*Ministero dell' Ambiente e della Sicurezza Energetica*

**Commissione Tecnica PNRR - PNIEC**

**Parere n. 252 del 28 dicembre 2023**

<b>Progetto</b>	<p><i>Valutazione Impatto Ambientale</i></p> <p><b>Progetto di fattibilità tecnico-economica dei Giochi olimpici e paralimpici invernali Milano Cortina 2026 - Infrastruttura S.S. 51 di Alemagna - intervento "Variante di Longarone"</b></p> <p><b>ID_VIP: 9691</b></p>
<b>Proponente</b>	<p><b>Commissario Straordinario ex DPCM 23 febbraio 2022</b></p>

Figura 5 – Confronto tra le alternative di progetto

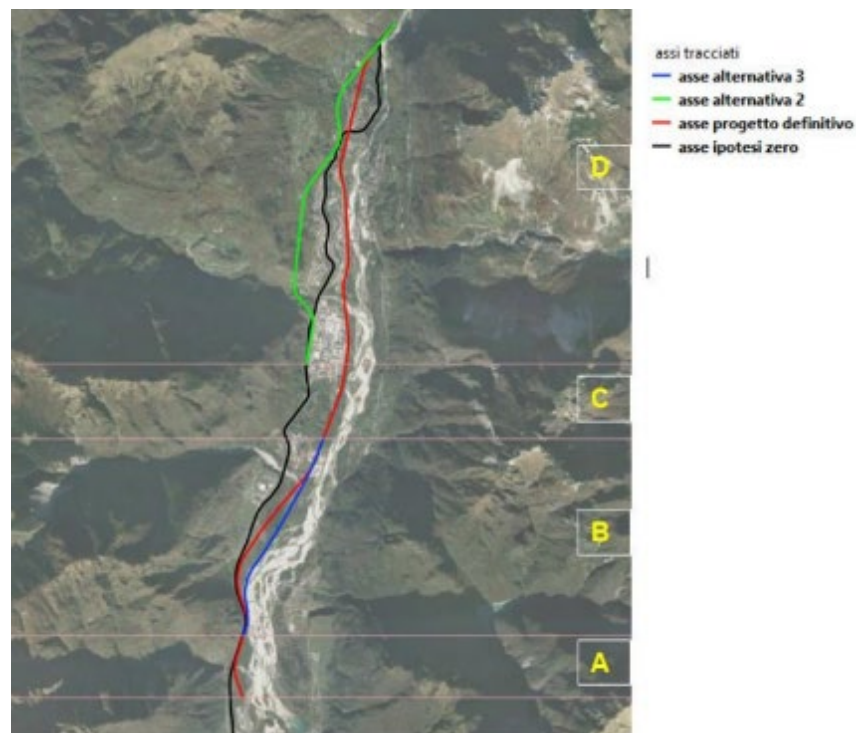
Le risultanze dello studio delle alternative di tracciato hanno evidenziato come l'alternativa 1 (indicata in figura come "asse progetto definitivo"), studiata ulteriormente nell'ambito del PFTE, sia preferibile contribuendo a ridurre significativamente il problema rappresentato dall'uso della S.S. 51 secondo le attuali condizioni, con ingenti volumi di traffico di attraversamento, e quindi gli effetti negativi delle emissioni in atmosfera e del rumore sulla popolazione.

In sintesi, le analisi effettuate hanno mostrato che l'alternativa 0 non risponde all'esigenza di migliorare la sicurezza della circolazione stradale e di evitare l'impatto connesso al rumore e alle emissioni atmosferiche dei mezzi circolanti in aree urbanizzate, l'indicatore utilizzato come espressione dell'impatto sulla popolazione mostra infatti la presenza di oltre 550 ricettori residenziali posti entro la distanza di 250 m dal tracciato per questa opzione.

Figura 8: Superficie da compensare (elaborazione su planimetria T00IA17AMBCT02).

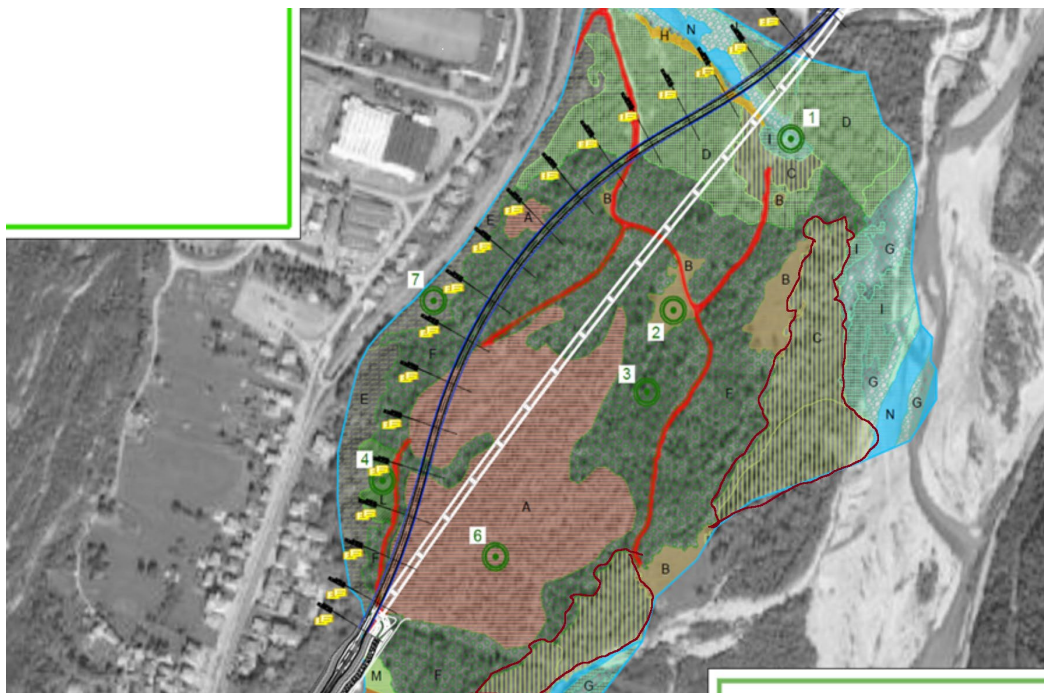
La Commissione ritiene, tuttavia, che l’impatto residuo sul biotopo necessiti di una compensazione, pertanto, richiede la rinaturazione di una superficie equivalente al biotopo stesso secondo il principio del “no net loss” ricercando un’area adatta tra quelle degradate (compreso il restauro ecologico di boschi con significativa presenza di specie alloctone quali la *Robinia pseudoacacia*) o trasformate (eventualmente da sottoporre a “desealing”). L’area da rinaturare dovrà tendere alla minimizzazione della frammentazione anche attraverso la ricostituzione di corridoi ecologici. Tale area dovrà comunque essere non inferiore all’entità della superficie avente maggiore pregio naturalistico, corrispondente alla superficie su cui insistono “Formazioni boschive a dominanza di specie caducifoglie” individuata nella figura seguente (rilievo in rosso presente nella zona ad Est del viadotto) così come indicato nella Condizione Ambientale n. 15.

Figura 10: Localizzazione dei tombini idraulici TM09 e TM10.

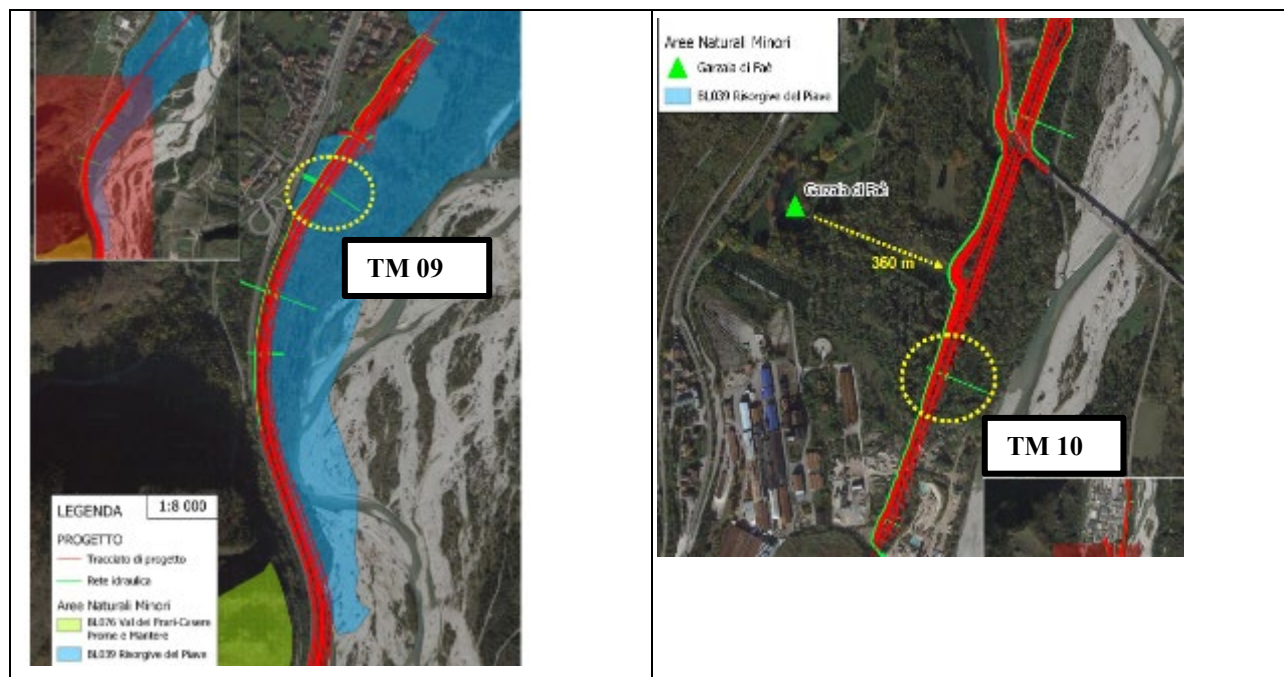
In relazione all'interferenza del tracciato con il sito della Garzaia di Faè nel tratto in rilevato previsto tra pk 4+300 e 5+500, il Proponente ha previsto il tombino idraulico TM10 di dimensioni 2x2 m alla pk 4+660 (sez. 218) anche come elemento di connessione faunistica evidenziando l'impossibilità di un allontanamento del tracciato dal sito per i vincoli dovuti alla presenza del rilevato della "messa in sicurezza permanente" dell'area ex Faesite (cfr. paragrafo del presente parere "Interferenza con siti sottoposti a procedimento amministrativo di bonifica") a Sud e della zona industriale a Nord e al fine di non interferire con la fascia fluviale del Piave. In relazione invece all'interferenza del tratto in rilevato con il Biotopo delle Risorgive del Piave è previsto il tombino idraulico TM09 (in corrispondenza della pk 2+640 come elemento di collegamento tra i lembi di bosco ripario presenti tra la S.S. 51 esistente, il tracciato di progetto e il sistema ripariale del Fiume Piave).
